מפגע בטיחות

'בית ספר מקיף ו
החרמון 13, אשדוד, רובע יא

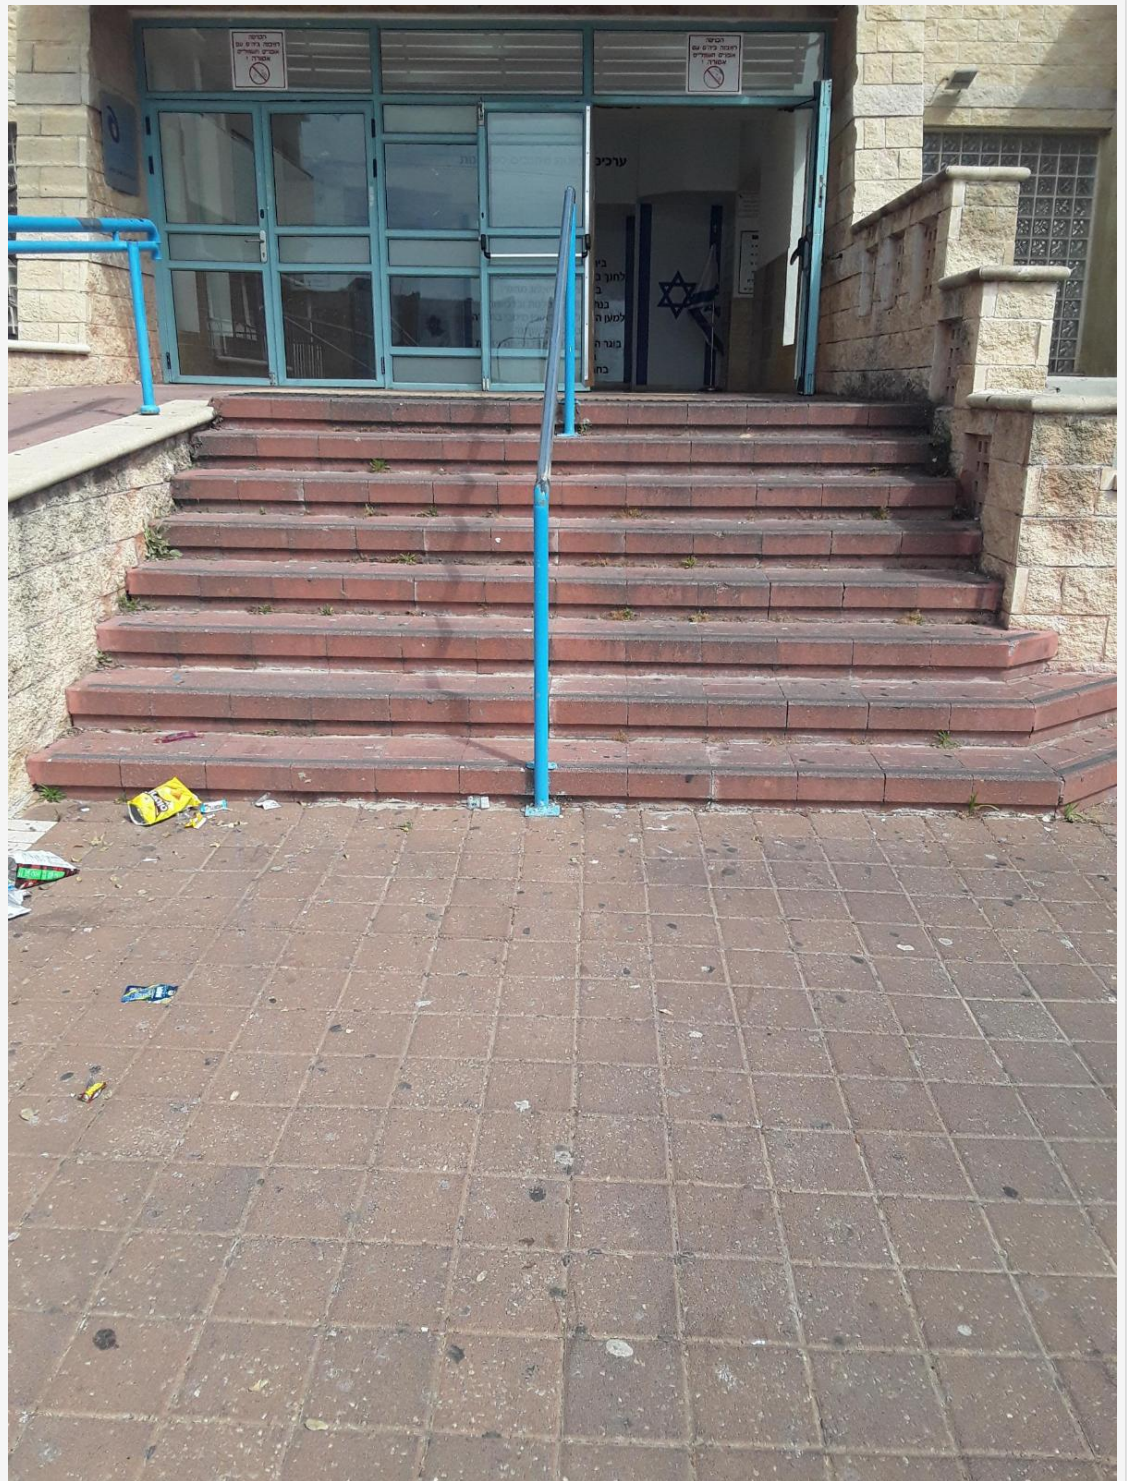
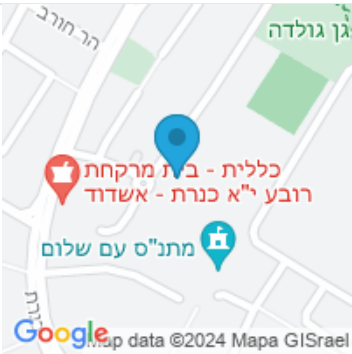
מיקום המפגע
כניסה ראשית לבית הספר

תאר את המפגע
מדרגות ברוחב של 4 מ' עם מסעדי יד אחד

המלצה לטיפול
נדרש להתקין עוד שני מסעדי יד גובל עם הקירות מימין ומשמאל
